ASSUNTO: RDC ELETRÔNICO Nº 001/2023-UFAC

PROCESSO Nº 23107.008628/2023-65

2º QUESTIONAMENTO - PLANILHAS ORÇAMENTÁRIAS

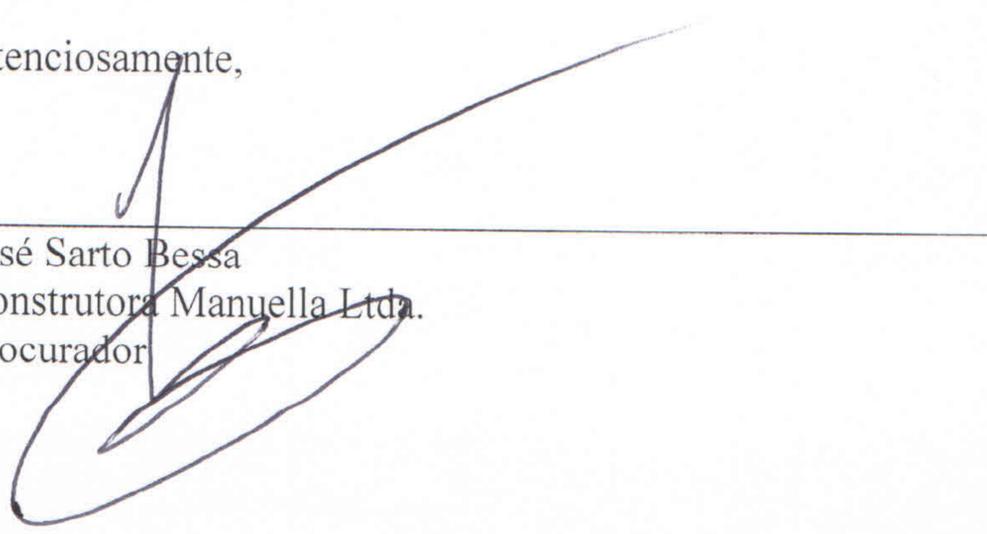
1 – O orçamento complementar disponibilizado posteriormente em resposta ao nosso 1º questionamento, referente a todo o item 14 da planilha principal, encontra-se elaborado em Agosto de 2022, ou seja, com a data-base SINAPI 08/2022, enquanto todo o orçamento principal até o item 13 foi elaborado com a data-base SINAPI 06/2023. Torna-se, portanto, praticamente impossível e completamente inviável, elaborar um único orçamento contendo 2 (duas) data-base SINAPI diferentes. Verifica-se assim, que existirão 2 preços diferentes (em virtude de 2 data-base) para os mesmos serviços (mesmos códigos SINAPI, inclusive). Sugerimos a inserção da planilha complementar disponibilizada (item 14) dentro da planilha principal, adotando-se uma única data-base, um único B.D.I e as mesmas Leis sociais;

2 – O item 11.5.1 e o item 12.5.1, constam somente a previsão orçamentária para 1m² de telha e 1m² de pintura das telhas, mesmo existindo volume considerável de estruturas metálicas para esses itens.
